**INFORME TÉCNICO DE EVALUACIÓN DEL  
ESTUDIO DE IMPACTO AMBIENTAL  
DAPB-1014-2023**

**Proyecto: PLANTA SOLAR FOTOVOLTAICA PENONOMÉ 2**

## INFORME TÉCNICO No. DSH-094-2023

REVISIÓN DEL EIA DEL PROYECTO DENOMINADO  
“PLANTA SOLAR FOTOVOLTAICA PENONOMÉ 2”

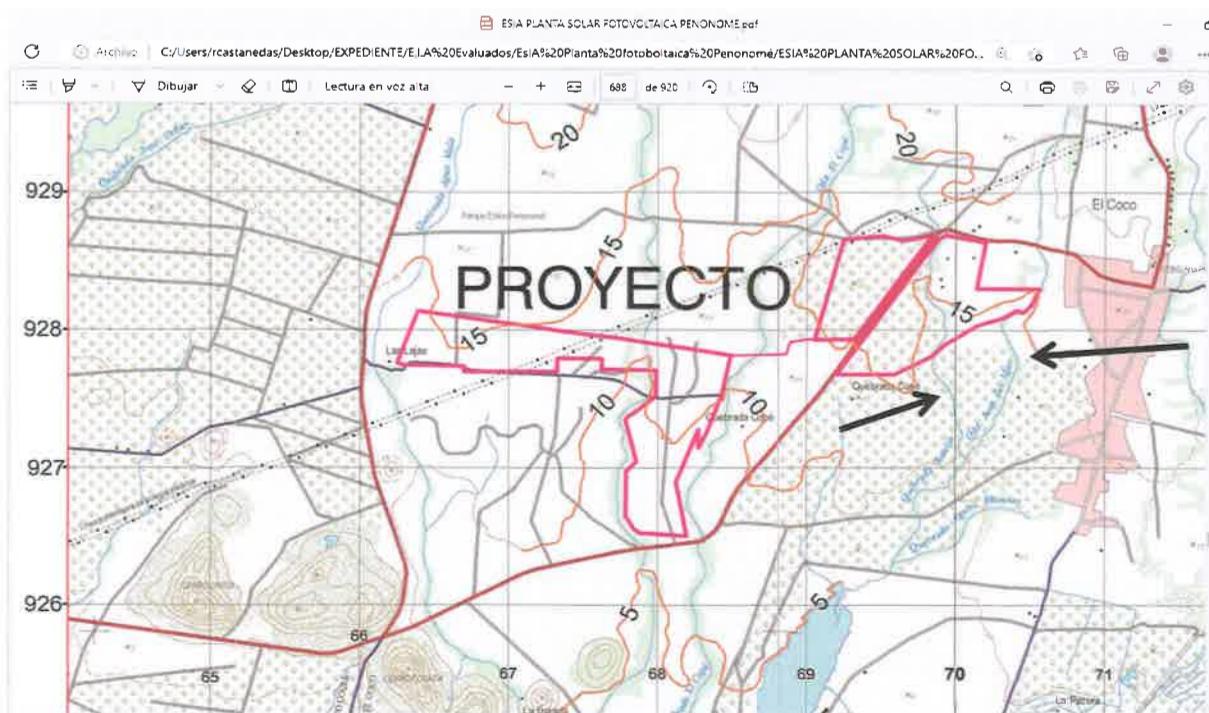
Según el anexo N° 27 del EsIA, se presenta el mapa topográfico de ubicación donde se muestra el polígono del proyecto, allí se observan las fuentes de la Quebrada el El Copé y Quebrada María. Aunado a lo anterior, en el mapa del polígono del proyecto se pudo identificar dos (2) fuentes hídricas más (flecha color negro), de las cuales no se mencionan dentro del EsIA, una de ella atraviesa por uno del polígono del área del proyecto y consiste en una quebrada denominada Quebrada Rotelia y la Quebrada Juan del Mar, esta última colinda con el polígono del proyecto.

Por lo antes señalado en el cuadro N°1, la promotora presento los cálculos hidráulicos para el diseño de construcción de las obras en cauce a desarrollarse *en la microcuenca de la Qda. El Copé y Qda. María*, sin embargo, el promotor no hace referencia a los drenajes de la Quebrada Rotelia y la Quebrada Juan del Mar.

1. El promotor debe presentar un mapa topográfico actualizado de ubicación de los polígonos del proyecto donde se visualicen las Quebrada María, Quebrada El Copé, Quebrada Rotelia y Quebrada Juan del Mar estos dos últimas drenajes deben presentar los detalles que muestren la ubicación de las coordenadas UTM-84, distancias y ancho de la Quebrada Rotelia que atraviesa el polígono y la Quebrada Juan del Mar que colinda con el proyecto y se establezca el área de protección de protección en cumplimiento con lo establecido en la Ley 1 de 3 de febrero de 1994 (ley Forestal).

2. Se requiere presentar un análisis del comportamiento del estudio hidrológico e calculo hidráulico de crecidas para un periodo de retorno de 50 años de las Quebrada Rotelia y la Quebrada Juan del Mar observadas en el anexo

## PLANTA SOLAR FOTOVOLTAICA PENONOME2

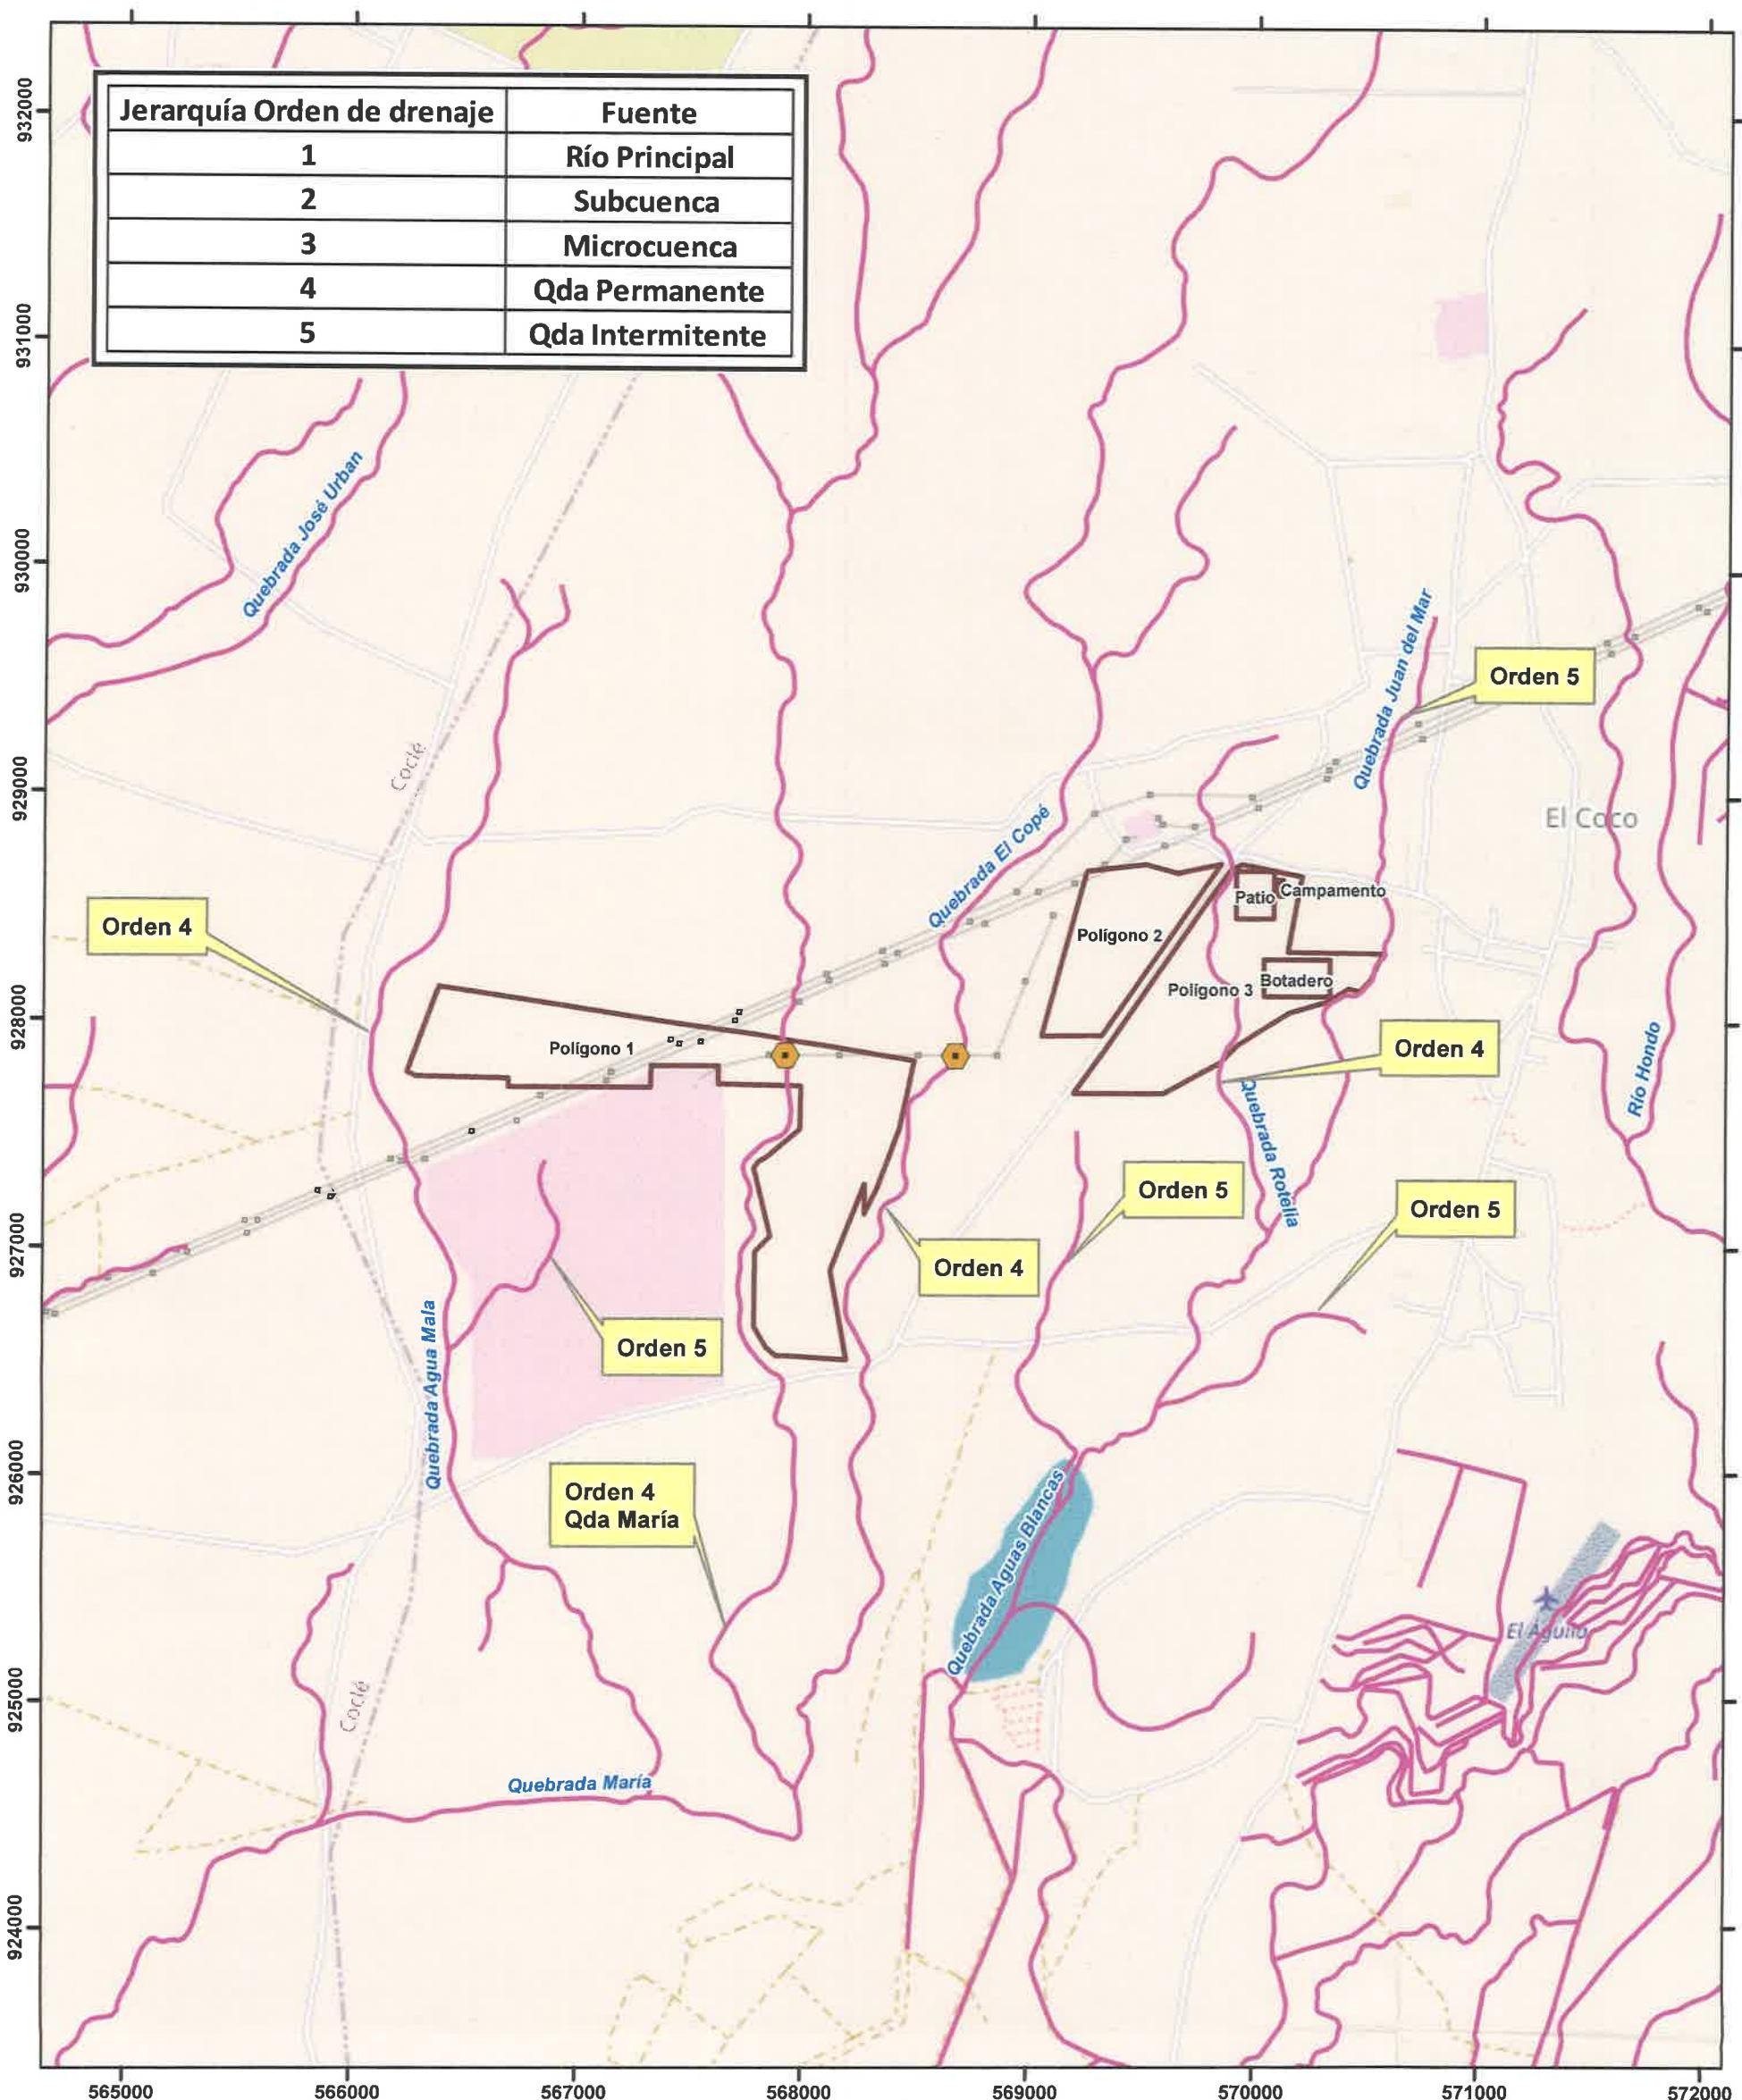
De acuerdo al análisis del mapa elaborado por el Geógrafo del Departamento de Recursos Hídricos el proyecto, Categoría II, denominado PLANTA SOLAR FOTOVOLTAICA PENONOMÉ 2, se hace referencia a la Resolución No. DM 0180-2020. Por la cual se define y adopta la metodología a ser aplicada en la delimitación de una cuenca hidrográfica en sus partes altas, medias y baja a nivel nacional y se adoptan otras disposiciones. De acuerdo a lo antes señalado, se identificaron cuatro (4) drenajes (ver anexo adjunto), que corresponden a:
